N° de dossier
PC 041 173 17 D 0022

Objet : PC - Construction d'une centrale photovoltaïque à Beauce-la-Romaine - SAS Quadran  
Réf. : Affaire suivie par : Patricia Abdelli - Dossier n° 3782  
P.J. : 1 dossier en retour

**PC n° 041 173 17 D0022** - Demandeur : SAS QUADRAN représentée par Monsieur Jérôme BILLEREY : 74 rue Lieutenant Montcabrier - Technoparc de Mazeran - CS 10034 - 34536 BEZIERS.

Le projet concerne la construction d'une centrale solaire photovoltaïque « Les Tournesols » située au lieu-dit « Chemin Chaussé » à BEAUCE-LA-ROMAINE permettant la production d'électricité, d'une puissance comprise entre 2,25 et 3,34 Mwc. Ce parc comprend la mise en place de 8360 modules de puissance unitaire comprise entre 270 et 400 Wc (surface de captation de 1,5 ha), la construction d'un transformateur extérieur, d'un poste de livraison et d'une clôture (parcelle ZV n° 83).  
Superficie du terrain : 43 688 m².

**Projet de la centrale solaire Les Tournesois - Ouzouer-le-Marché**

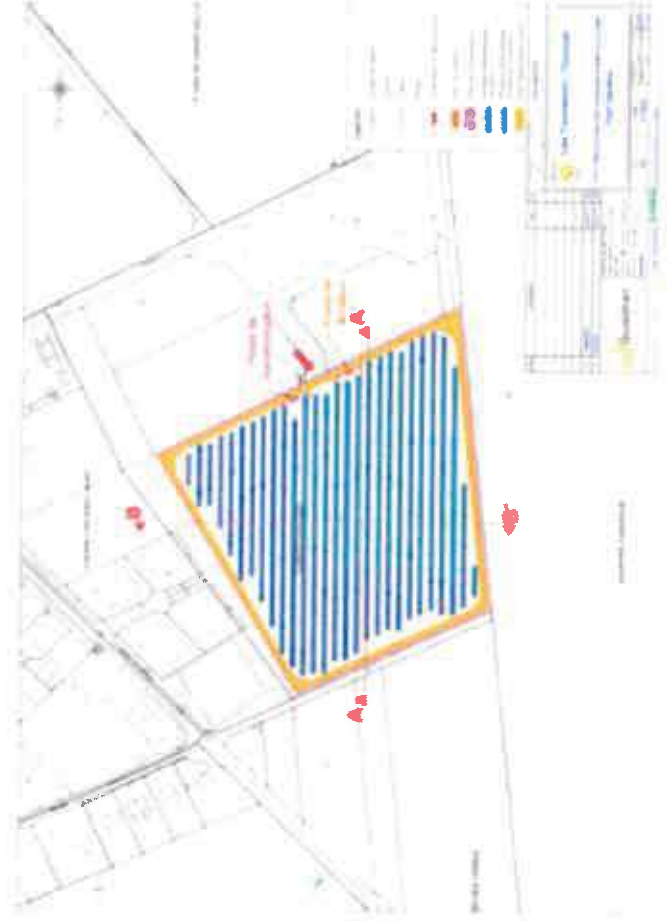
Contrairement à ce qui est demandé dans l'OAP, le projet ne prévoit pas de haie plantée en périphérie (PC6 à droite). Le projet devra intégrer une haie plantée en périphérie le long de la clôture. Cette haie devra monter à une hauteur de 2 mètres pour éviter les nuisances pour des voisins (existants et à venir).

Concernant les bâtiments : poste de transformation type et poste de livraison type, le PC5 indique un RAL 7035 (gris clair) et une porte galvanisée. Pour une meilleure harmonisation il serait préférable de reprendre la couleur du poste de transformation déjà existant sur place.

La clôture type décrite dans le PC5 est massive (voir ci-contre), employer plutôt une clôture type d'autoroute (grillage à moutons) comme indiquée sur le PC4 :

Pour que la haie périphérique soit continue, le poste de transformation et le poste de livraison ne seraient pas en limite de propriété (comme l'exemple cité sur le

PC4). Pour optimiser la surface et limiter leur impact visuel ils pourraient se placer sous l'emprise des panneaux solaires, comme sur l'exemple ci-dessous.
